# 島根原子力発電所 2 号炉 有効性評価等の解析における誤りについて

令和元年10月  
中国電力株式会社

# 2.「原子炉水位低スクラム（レベル3）の時間遅れ」の解析条件入力誤りについて（1 / 5）

図 スクラム時間遅れを変えた感度解析結果（LOCA時注水機能喪失の場合）

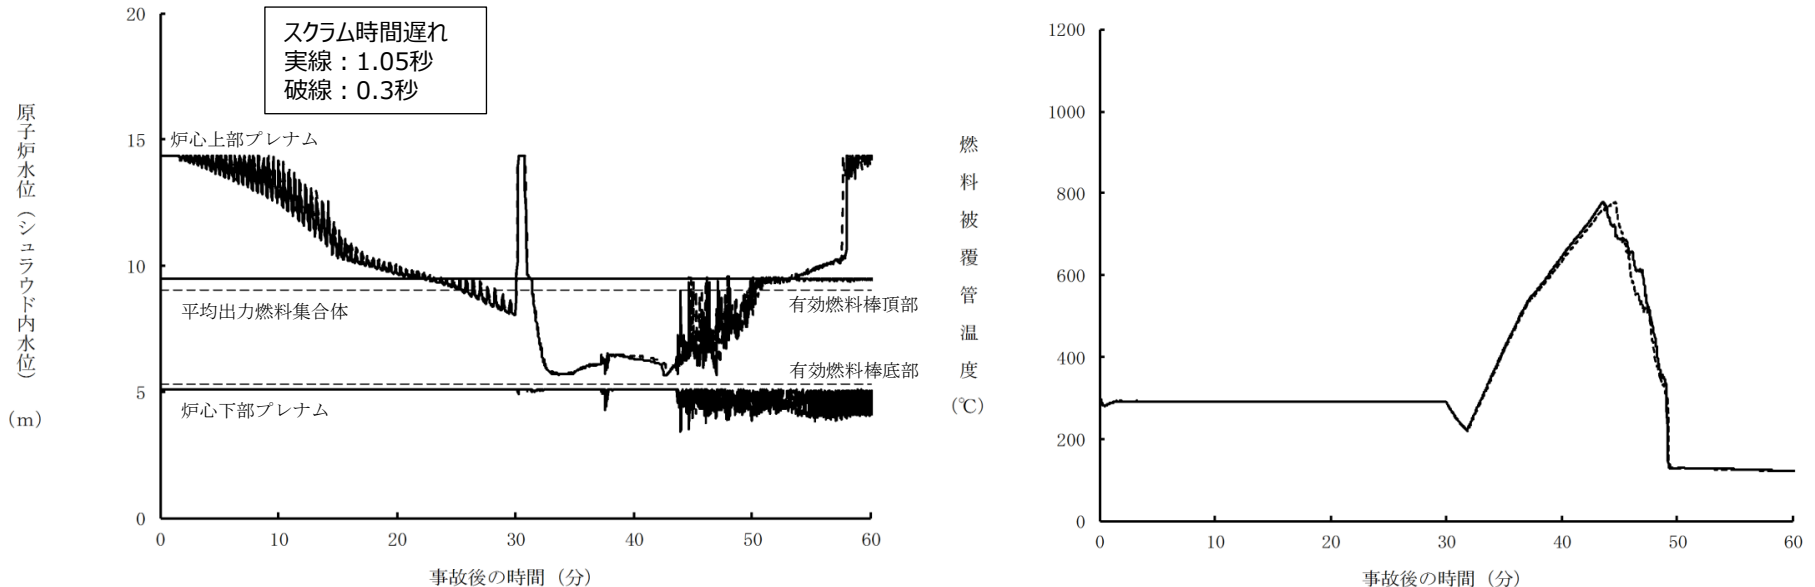
- 前項の対応として、解析条件の入力の適切性を確認していたところ、有効性評価のSAFER解析で使用しているREDYコードの入力値※1のうち、「原子炉水位低スクラム（レベル3）の時間遅れ」について、有効性評価の審査資料（機器条件）記載値である1.05秒を条件としなければならないところを0.3秒で解析されていることを確認した。  
※1：SAFERコードでは、炉心の熱水力挙動を解析するにあたり、原子炉出力はREDYコードにて計算した値を入力として用いている。
- また、REDYコードは「運転時の異常な過渡変化の解析」等にも用いていることから、同解析のうち原子炉水位低スクラム信号を用いる解析「給水流量の全喪失」の入力を調査したところ、既許可である島根1，2号炉の燃料変更申請時の解析においても同様の誤りがあった。

- 正しい入力条件にて評価した場合は原子炉スクラム時刻がわずかに遅くなるが、評価結果に及ぼす影響は小さいものと考えられる。スクラムの時間遅れの条件を変えた感度解析（評価例：LOCA時注水機能喪失）を実施した結果、以下のとおり、原子炉水位、燃料被覆管温度等の差異は小さく、影響の程度は小さいことを確認した。

評価項目	スクラム時間遅れ0.3秒	スクラム時間遅れ1.05秒
燃料被覆管の最高温度	約778℃	約779℃
燃料被覆管の酸化量	1%以下	1%以下

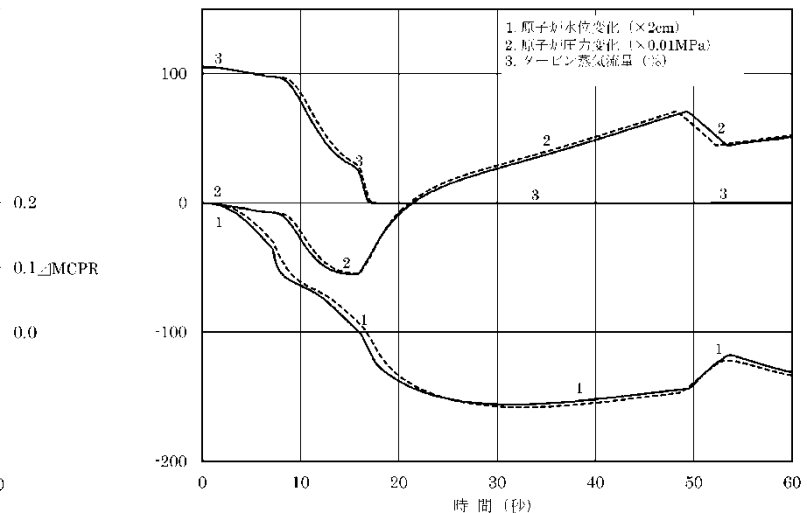
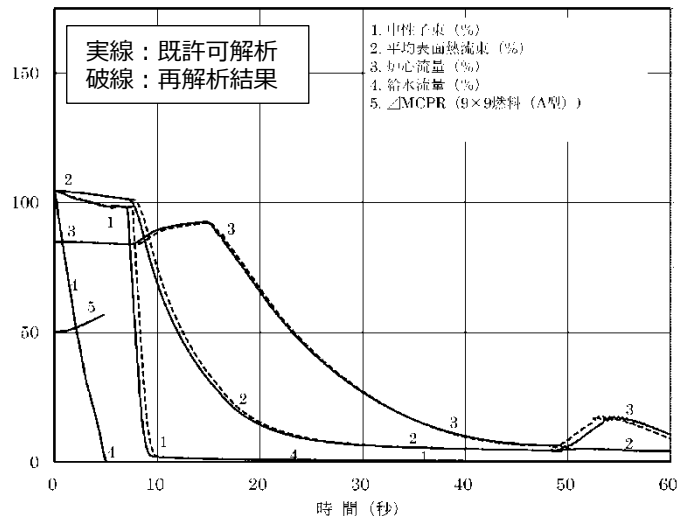
➤ 「運転時の異常な過渡変化の解析」のうち，原子炉水位低をスクラム条件としているのは「給水流量の全喪失」のみであり，正しい入力条件にて評価した場合には原子炉スクラム時刻がわずかに遅くなるが，本事象では原子炉スクラム時刻が遅くなることによる影響の程度は小さいものと考えられる。スクラムの時間遅れの条件を変えた感度解析を実施した結果，以下のとおり，両者の挙動の差異は小さく，影響の程度は小さいことを確認した。

項目	申請記載値	再解析結果
原子炉スクラム時刻	約6.9秒	約7.4秒
表面熱流束	初期値を超えない	初期値を超えない
最小限界出力比	初期値を下回らない	初期値を下回らない
原子炉圧力（最大値）	約7.74MPa[gage]	約7.74MPa[gage]
